日本電気協会「原子炉構造材の監視試験方法（JEAC4201-2007）[2013年追補版]」に関する技術評価書の策定について

日本電気協会

「原子炉構造材の監視試験方法（JEAC4201-2007）

に関する技術評価書

図1 全国内試験データの残差（Mc補正なし）の含有量依存性¹⁶
（青線はデータに対する回帰直線）

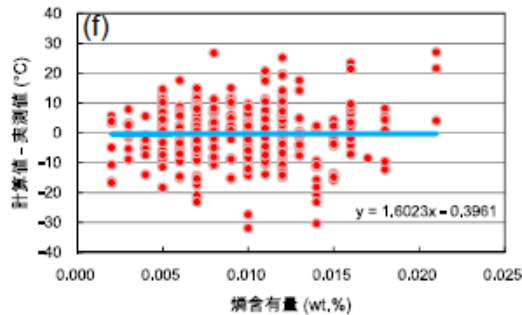
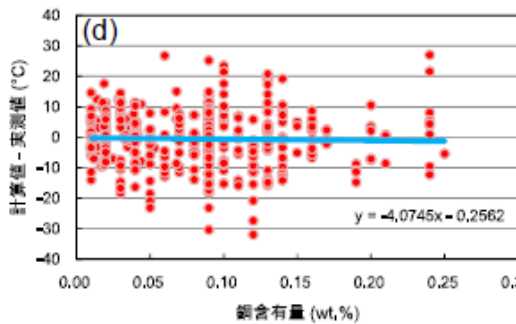
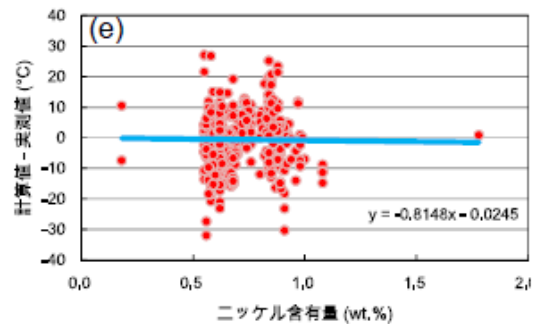
監視試験データ、PWR標準材データ及び試験炉照射材データの元素含有量の範囲においては、当該残差のばらつきは元素含有量にほとんど依存せず、回帰直線がほぼ水平であり、追加されたデータを含むこれらの図から従来のデータによる知見と差は認められない。このため、追加されたデータのリン、銅、ニッケル含有量の依存性は、従来データの依存性と同等であると考えられる¹⁷。

図 3 試験炉照射材データの ΔRT_{NDT} 実測値と ΔRT_{NDT} 計算値 (Mc 補正なし) の比較 (標準偏差 : 9.55°C、平均残差 : 1.34°C)¹⁹

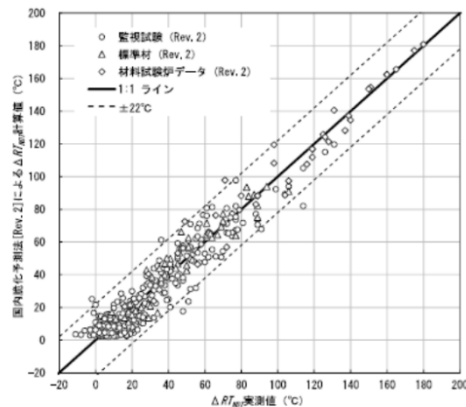
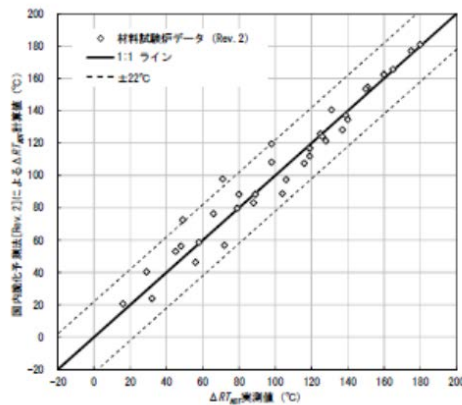
これらから試験炉照射材データは +22°C の破線の近くに 3 点があり、全国内試験データに対してばらつきが少し大きいように見えるが、前記 3 点の値が影響し

て平均残差に約 2°Cの差があるものの、標準偏差の値はほぼ同じであり、試験炉照射材のデータ数が少ないことを考慮すれば、特段の違いは認められない。

図 4 残差 (Mc 補正なし) の中性子束依存性²⁰
(青線はデータに対する回帰直線)

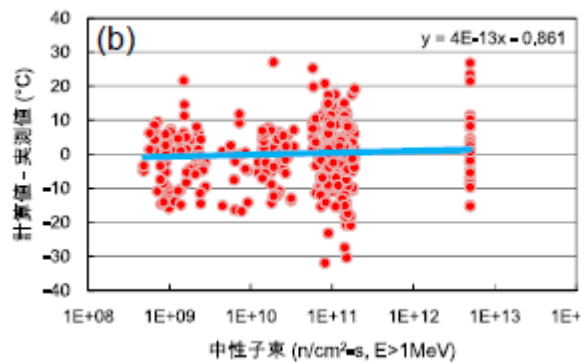
中性子束の各区分に対してデータ数が均一ではないものの、中性子束が 1.0×10¹²n/cm²/s を超える範囲においても信頼区間上限の値に大きな差はなく、中性子束と残差 (Mc 補正なし) の間に相関はないと考えられる。

図 6 試験炉照射材におけるクラスター体積率の平方根と ΔRT_{NDT} 実測値²³

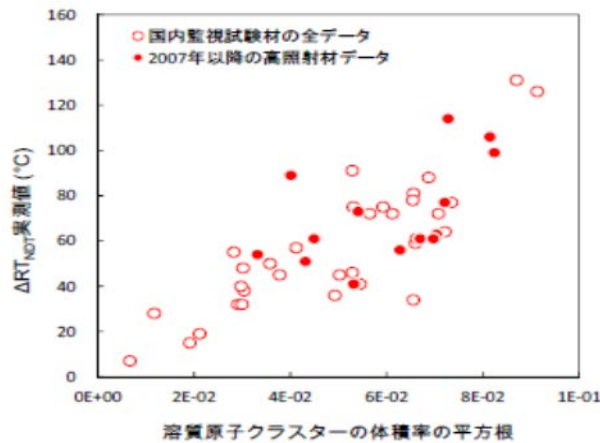
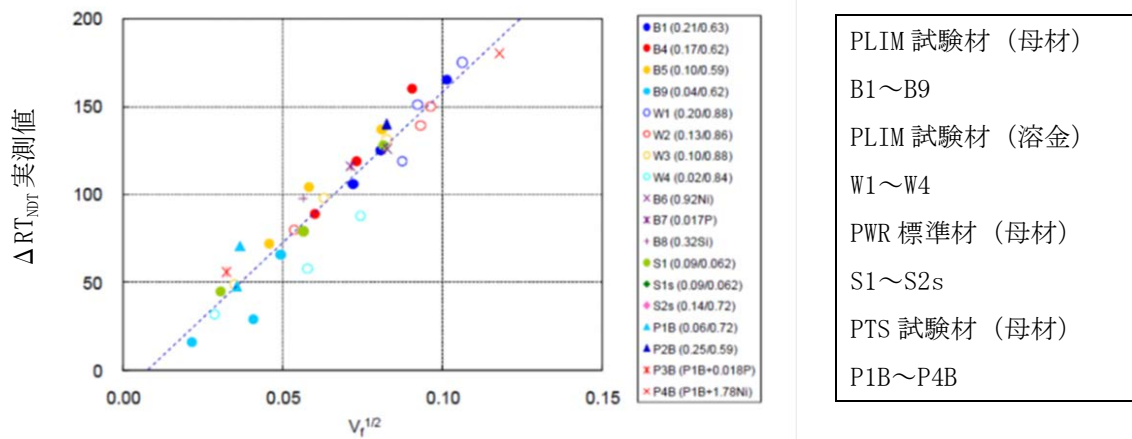
これらから 2013 年追補版で追加された監視試験片、PWR 標準材及び試験炉照射材については、関連温度移行量と溶質原子クラスターの体積率の平方根に概ね相関関係が認められ、既存の考え方に沿うものである。

図9 試験炉照射材のTEM観察の明視野像²⁶

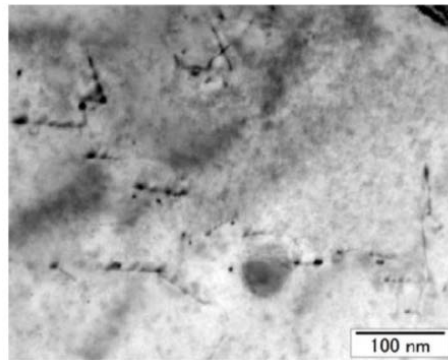
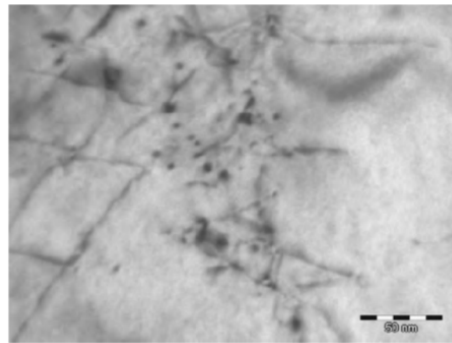
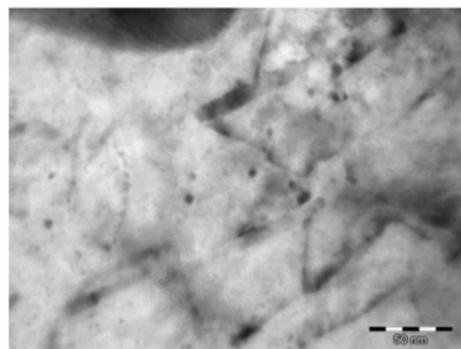
TEM観察の結果については、転位ループの形成状況に関する新しい知見があるとはいえない。

以上より、2013年追補版で追加されたデータは、従来のデータによる知見と特段の相違がないと判断される。

図 1 1 米国監視試験データの予測 (特異材を除く。)

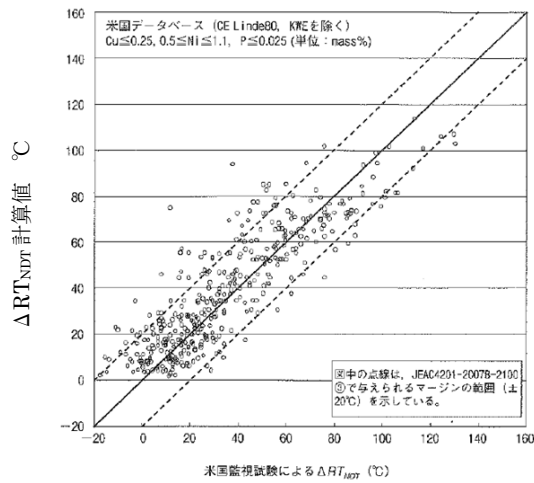
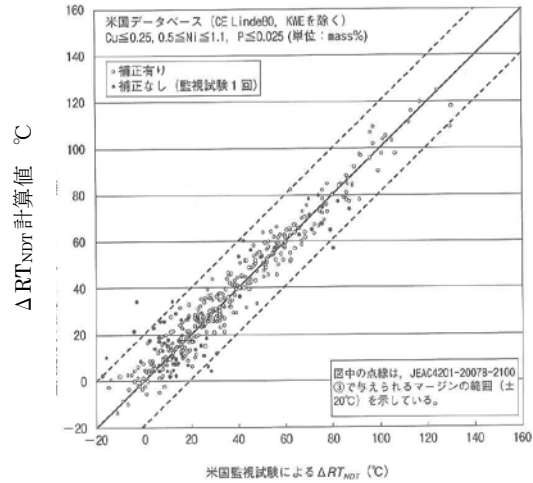
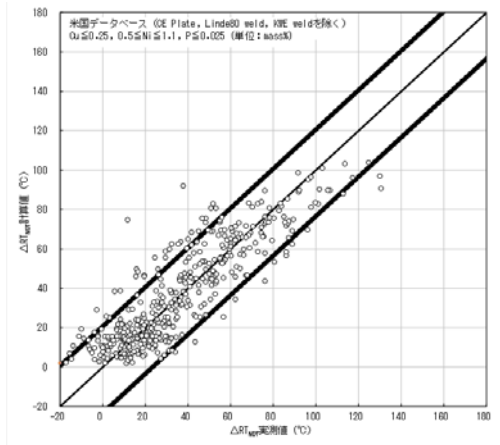
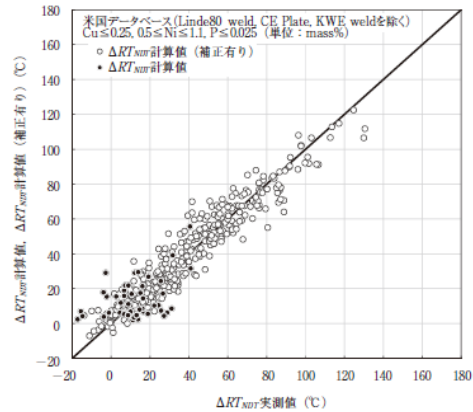
2007年版及び2013年追補版により米国監視試験データを用い特異材を除いた場合、図11に示すようにばらつきの傾向は概ね一致している。

米国監視試験データを用いた場合において、2007年版と2013年追補版の予測性はほぼ同等であるといえる。

図1.2 米国監視試験データの予測 (特異材)

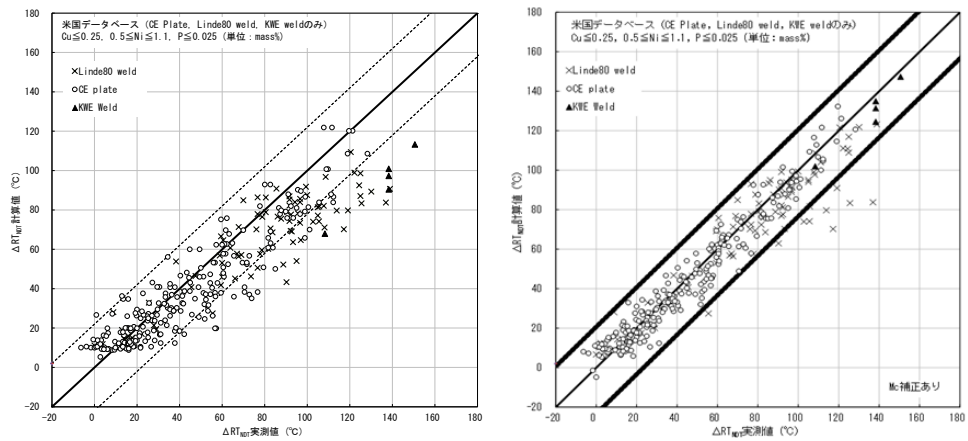
なお、2013年追補版で特異材のみのデータを使用した場合、図12(a)に示すように ΔRT_{NDT} 実測値が高くなると、 ΔRT_{NDT} 計算値 (Mc補正なし) = ΔRT_{NDT} 実測値の線より ΔRT_{NDT} 実測値の方が高い傾向が見受けられ、予測が過小評価される。図

1 2 (b)に示すように、Mc 補正ありとすると予測が過小評価される傾向は改善されるものの、Linde80 Weldについては依然として過小評価されるものが存在する。

図 1 4 海外予測式におけるばらつき⁴⁹

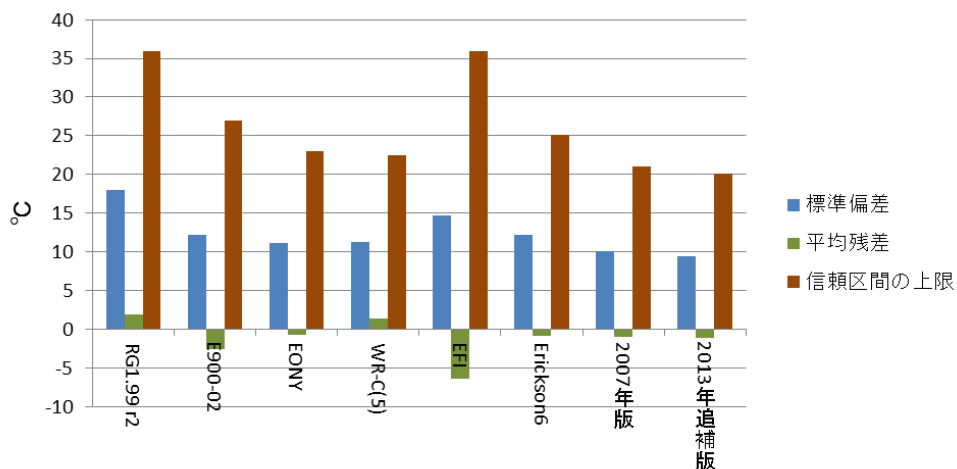
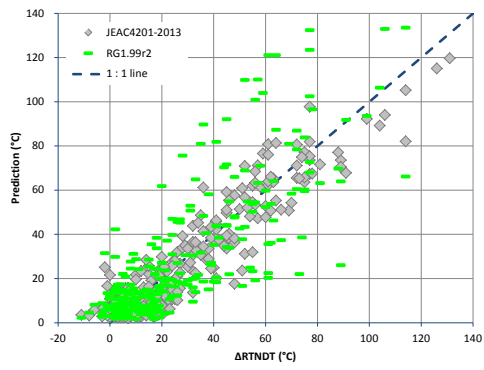
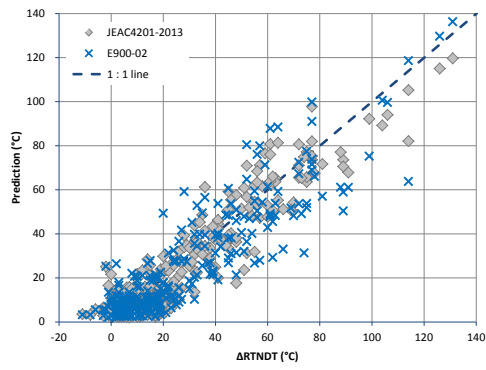
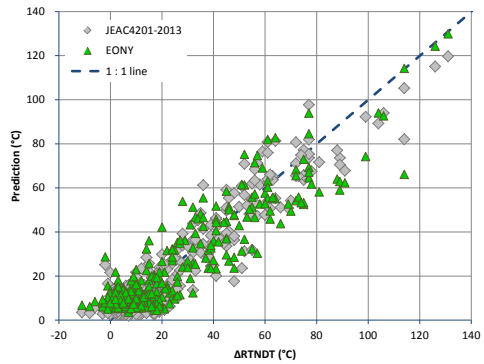
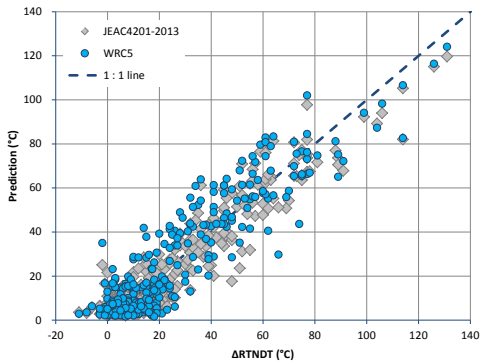
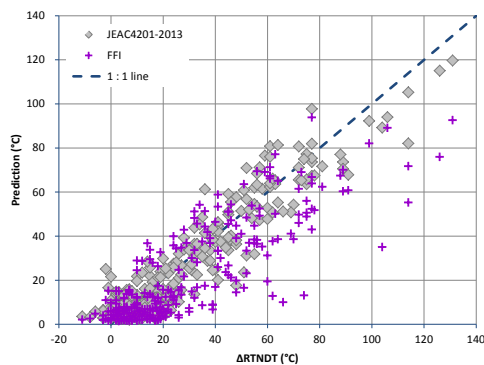
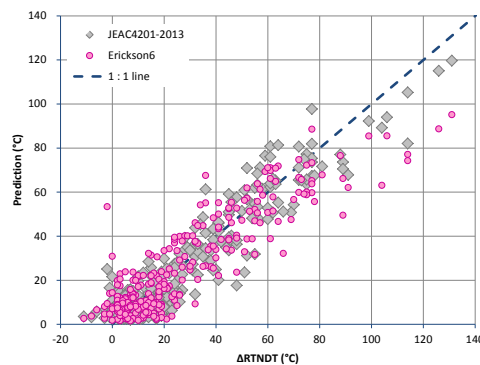
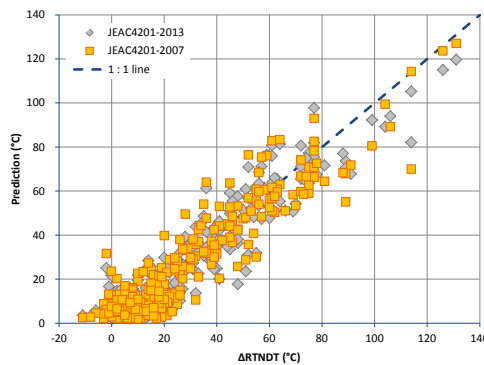
その結果、2013年追補版は、国際的に比較しても国内圧力容器鋼材に対しては同等以上の信頼区間の上限により予測していると判断される。

図 2 2 中性子照射量と残差 (Mc 補正なし) の相関⁵⁷ (PWR)

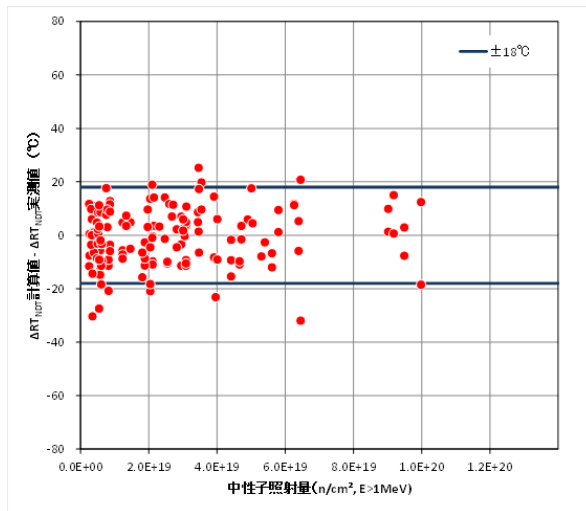
図 2 2 の高照射量領域における残差のばらつきは、それ以外の領域におけるばらつきと同様である。

図 2 3 残差 (Mc 補正なし) の中性子束依存性⁵⁸
(青線はデータに対する回帰直線)

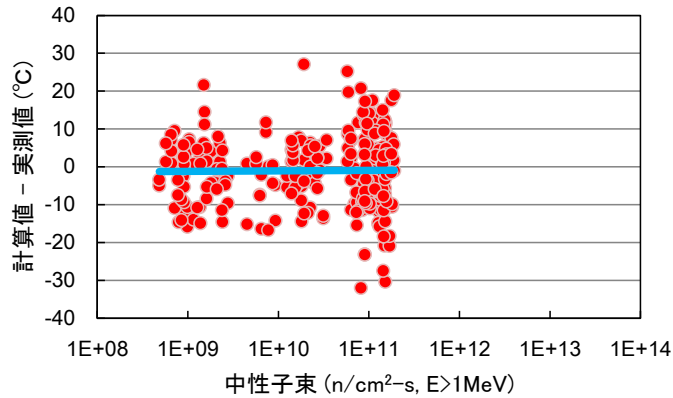
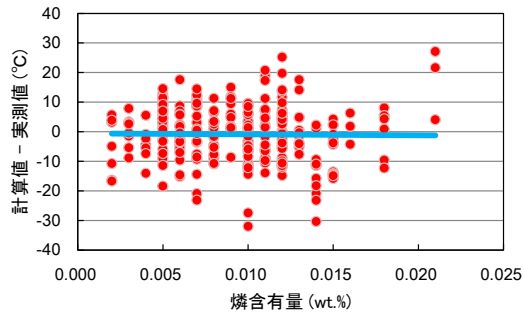
中性子束と残差 (Mc 補正なし) の関係は、監視試験データのみで評価した場合でも中性子束依存性はないといえる。

図 29 銅含有量が 0.16%を超える 3 プラントの予測式⁸²

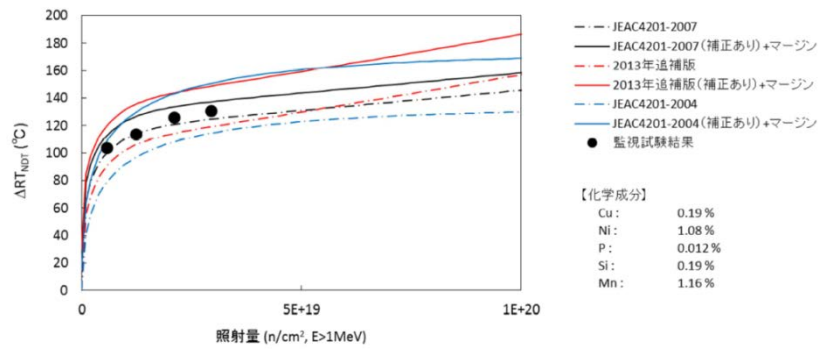
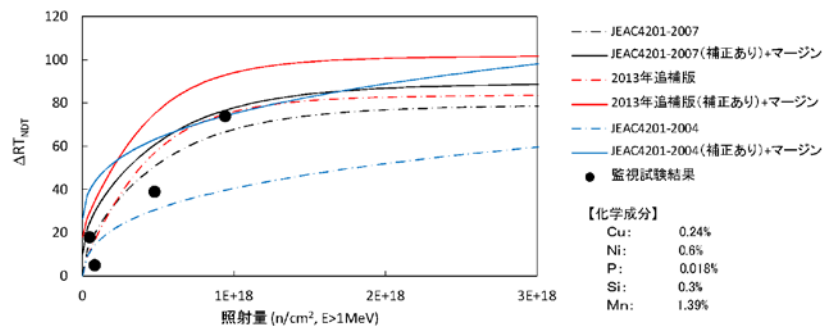
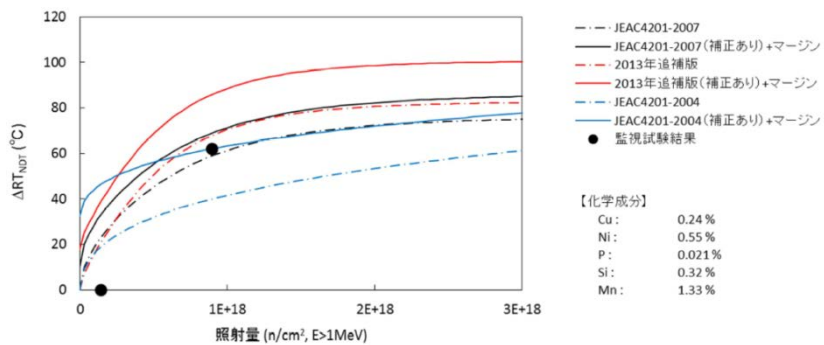
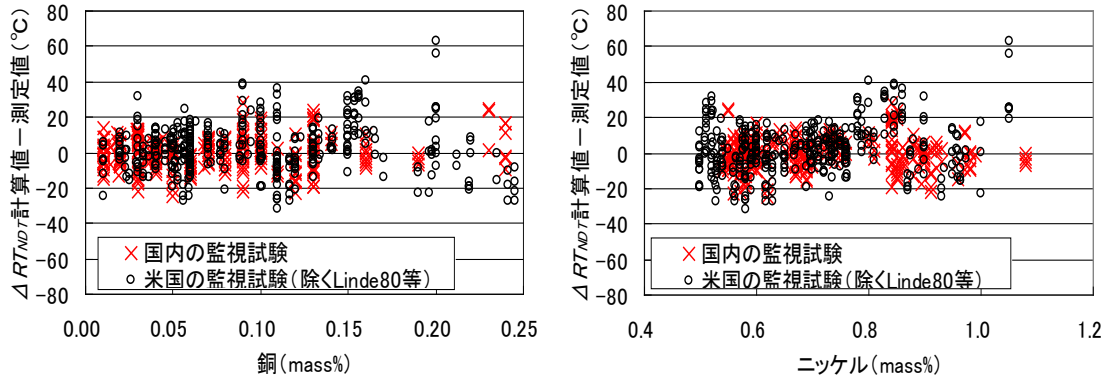
しかし、なお、銅含有量が0.16%を超えてニッケル含有量が多い材料の場合について、米国の監視試験データでは、 ΔRT_{NDT} 計算値 (Mc 補正なし) - 実測値の値が +60°C 前後のものがあり、2007年版の予測式と同様に過大評価される点は解消されていないものの、結果としては保守的であり問題とはならないといえる (図

図3.2 中性子照射量と残差（Mc補正あり）の相関⁸⁶

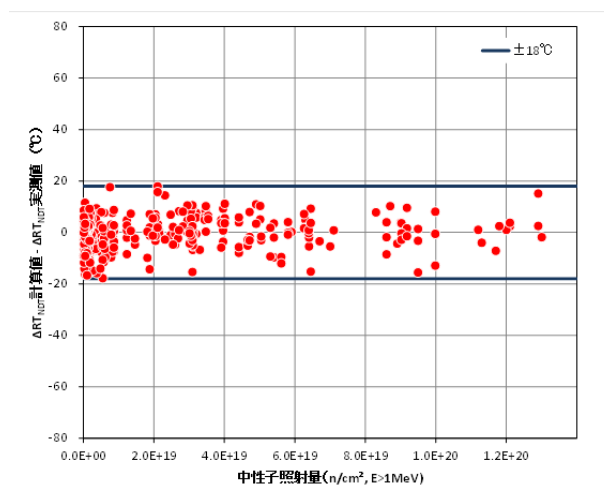
4.1及び4.2で検討した結果、2013年追補版の予測式は規制に当たって適用可能と考える(図3.2参照)が、他方、中性子照射量が高い領域では、関連温度が従来の予測以上に増大するような脆化メカニズムが国内外で確認されていないものの、その可能性が否定されているとまではいえないことから、個別プラントの監視試験片をより多く取り出し、個別プラントの監視試験データに基づくMc補正を行い、その予測値の信頼性を向上させることが求められる。

したがって、特定時点での原子炉压力容器の健全性を評価するための関連温度を予測⁸⁷するにあたり、中性子照射量が高い領域に対する関連温度の予測であって、特定時点の中性子照射量を上回る条件⁸⁸でのデータが当該プラントに設置された監視試験片によって得られていない場合には、

また、既に特定時点の原子炉压力容器内面の中性子照射量に相当する監視試験片のデータが得られている場合も含め、運転開始後 40 年を超えて運転を行う場合には、少なくとも運転開始後 40 年から 50 年の間に一度、更に運転開始後 50 年から 60 年の間に一度、監視試験片を取り出すこととし、その予測値の信頼性の向上を図ることが求められる。
